47F-08-017

不具合連絡書

郡山ヒロセ電機株式会社

DF7-P-3.96DSAタンシ

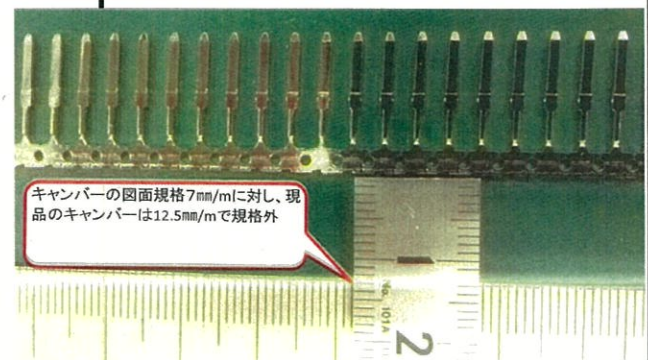
キャンバー有(7mm/1000mmMAX)に対し、12.5mm有
